Datum - date/ Ersteller - Issued/ *Nr.: - No.:
15.11.2018 / B.Wittek/M.Teubel / PCN180827

Artikelnummer - Article number:
FSLD09P101G1-2214;
FSLD15P101G1-3752;
FSLD15S101G1-3752 (SAP=1731090822);

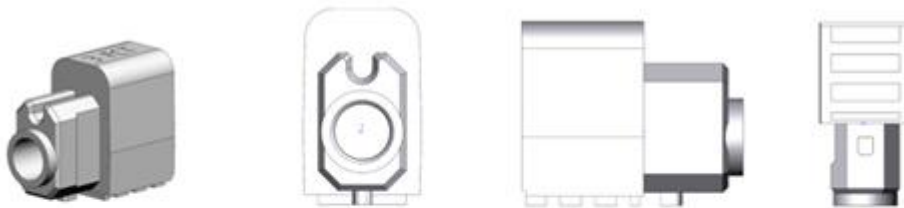
Optimierung für den Gießprozess:

- 0,5° bis 1°Formschrägen an festgelegt Außenflächen für sichere und bessere Entformung/
Optimization for the casting process:

- 0.5 ° to 1 ° draft on fixed outer surfaces for safe and better demolding

Für das in den oben genannten Steckverbindern enthaltene Masseklötzchen wird auf Grund natürlichen Verschleißes, allgemeiner Optimierung und Anpassung den an FCT-Standard ein neues Werkzeug benötigt. /

The natural wear, general optimization and adaptation to the FCT standard, requires replacement for the tool for the ground blocks contained in the above-mentioned connectors. /

Keine Beeinträchtigung der mechanischen oder elektrischen Eigenschaften der oben genannten Produkte./

No impairment on mechanical and electrical properties of the above noted products.
